改善箇所説明図②

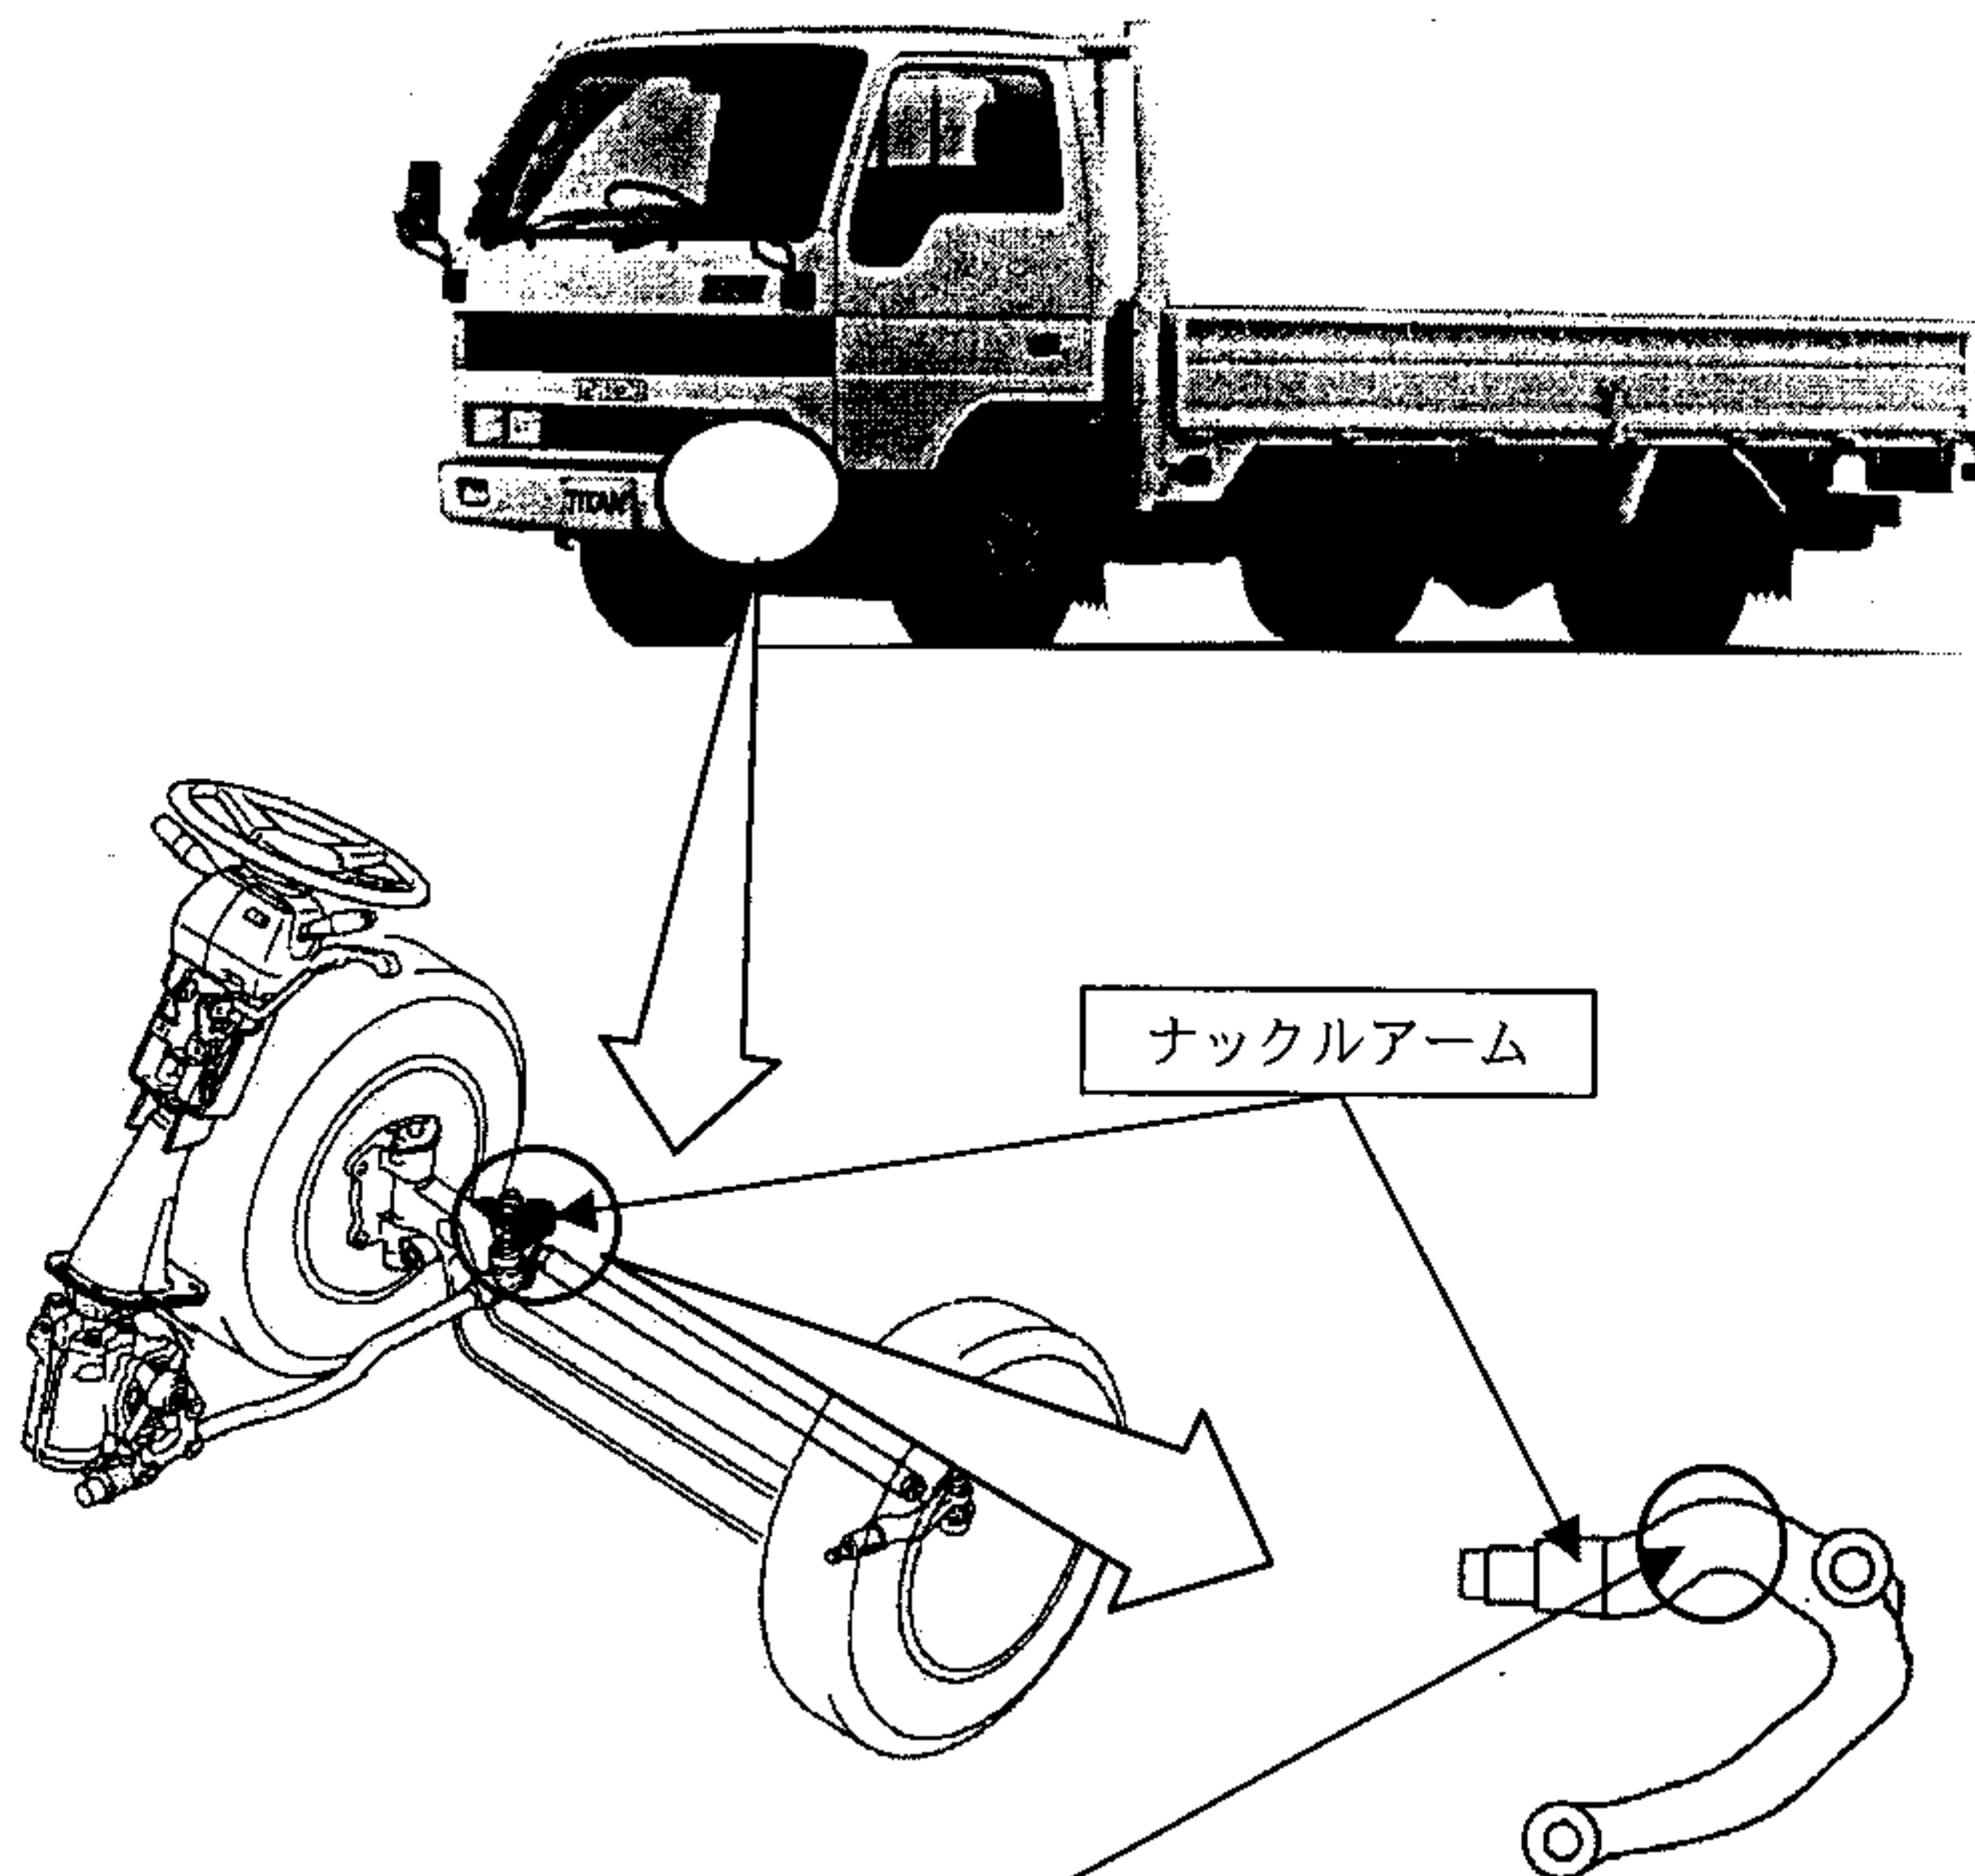
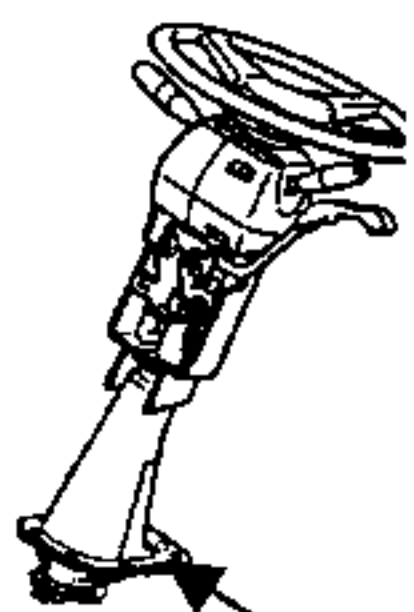
基準不適合発生箇所

かじ取り装置において、ナックルアームの強度が不足しているため、据え切り等操舵力の高くなる使用を頻繁に長期間続けると、ナックルアームに亀裂が発生するものがある。そのため、そのままの状態で使用を続けると、最悪の場合、ナックルアームが破損して操舵ができなくなるおそれがある。

改善の内容

対象の全車両、当該ナックルアームを対策品と交換する。

識別：作業完了車にはステアリング・ジョイント・ボックスの下部に黄色ペイントを塗布する。
